Územný plán mesta Trenčín

- Zmeny a doplnky č. 4

Textová časť

upravený podľa výsledkov prerokovania

SCHÉMA LOKALIZÁCIE ZMIEN

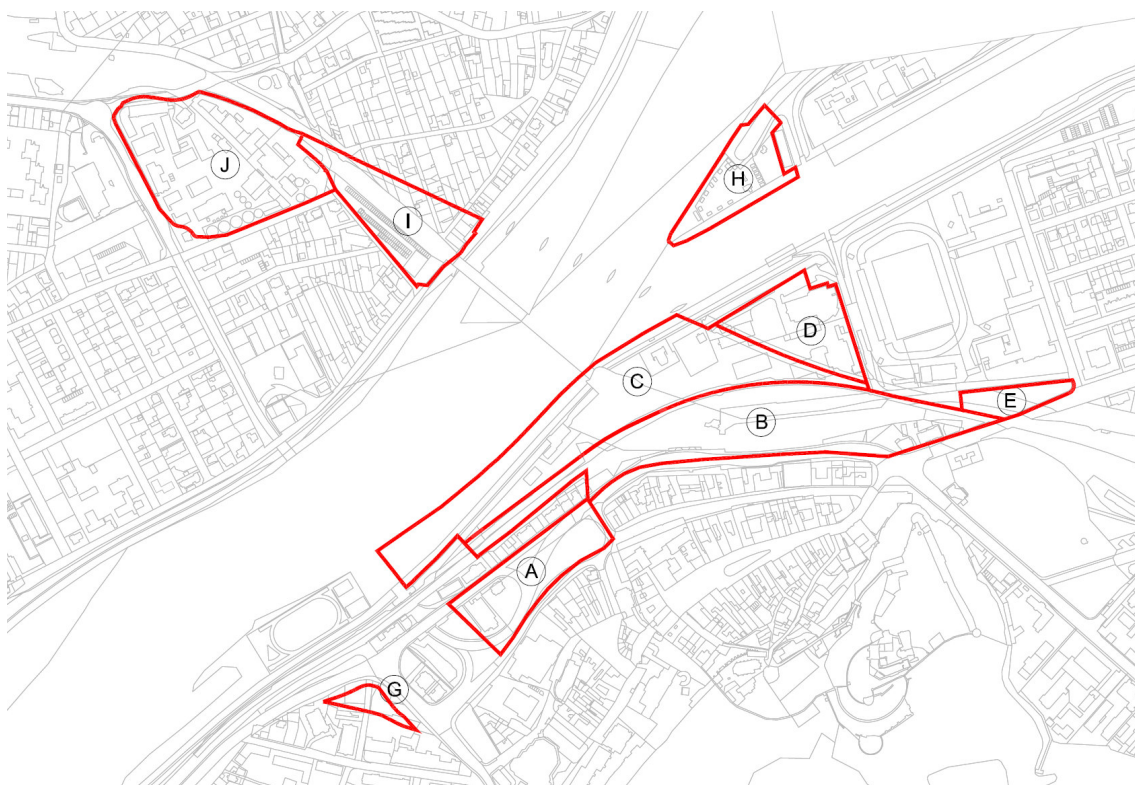
Územie dotknuté navrhovanými zmenami sa nachádza na oboch brehoch Váhu medzi historickým jadrom mesta na východe, areálom závodu Old Herold na západe a medzi Rozmarínovou a Mládežníckou ulicou.

Navrhované zmeny na ľavom brehu Váhu sa dotýkajú územia ohraničeného Rozmarínovou ulicou na západe, Palackého ulicou a ulicou Martina Rázusa na juhu a Školskou a Mládežníckou ulicou na východe.

Ďalším z území dotknutých ZaD č.4 je plocha medzi Hasičskou ulicou a železničnou traťou č.130 Trenčín - Bánovce nad Bebravou (B).

Tretie z dotknutých území na ľavom brehu Váhu sa nachádza medzi cestným mostom na Bratislavskej ulici, železničnou traťou č. 130 Trenčín - Bánovce nad Bebravou, novým železničným mostom a nábrežím Váhu (C).

Ďalším z území dotknutých ZaD č.4 je lokalita, v ktorej sa nachádza mestská plaváreň, ohraničená novou železničnou traťou, Mládežníckou ulicou a nábřežím Váhu (D).

Piatym územím dotknutým ZaD č.4 je lokalita ohraničená železničnou traťou č. 125 Bratislava - Žilina a ulicami Martina Rázusa, Mládežníckou a Študentskou (E).

Ďalšie z lokalít nachádzajúcich sa na ľavom brehu Váhu (F), ktorých sa dotýka návrh ZaD č.4, súvisia s navrhovanou úpravou trasy prietahu cesty I/61, ktorú je navrhnuté previesť v novej trase pozdĺž železničných tratí a prepojiť tak ulice Železničnú a Električnú bez nadmerného zaťaženia Hasičskej ulice a ulice Kniežaťa Pribinu a ulice Gen. M.R. Štefánika. Cieľom riešenia je vytvoriť bezkolízne prepojenie severnej a južnej časti mesta a odbremeniť komunikácie v centre mesta od vnútromestskej tranzitnej dopravy. V súvislosti s navrhovanou úpravou trasy prietahu cesty I/61 riešenie ZaD č.4 ráta i s úpravou riešenia Palackého, Hasičskej, Mladežníckej a Železničnej ulice ako aj ulice Gen. M.R. Štefánika.

Ďalším z území, ktorých sa dotýka návrh ZaD č.4, je južný výbežok ostrova, nachádzajúceho sa medzi korytom Váhu a Kočkovským kanálom (H). V lokalite sa v súčasnosti nachádza areál autocampingu.

Prvá z lokalít na pravom brehu Váhu sa dotýka plôch, ktoré sa uvoľnili premiestnením železničnej trate Bratislava - Žilina do novej polohy. Územie priamo nadväzuje na starý železničný most a ponúka tak možnosť pre priame prepojenie oboch brehov Váhu pešou promenádou (I).

Posledná z lokalít dotknutých ZaD č.4 sa dotýka areálu spoločnosti Old Herold pri Bratislavskej ulici (J).

Schéma: Územie s detailnejšou reguláciou

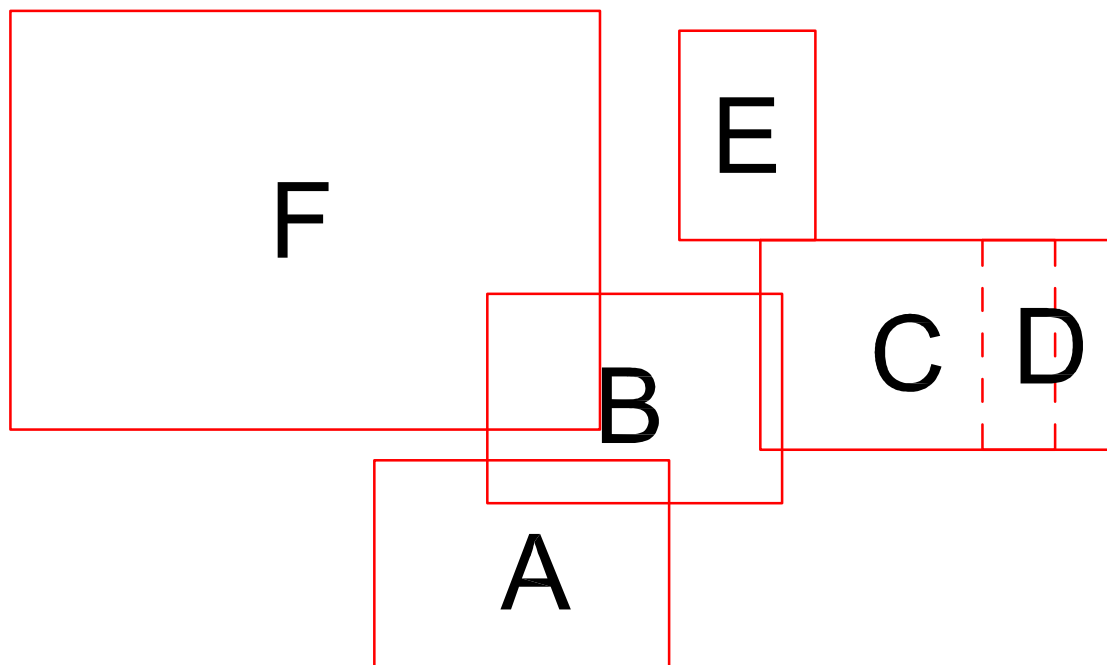
Územie s detailnejšou reguláciou je vymedzené vo výkrese č. 7.
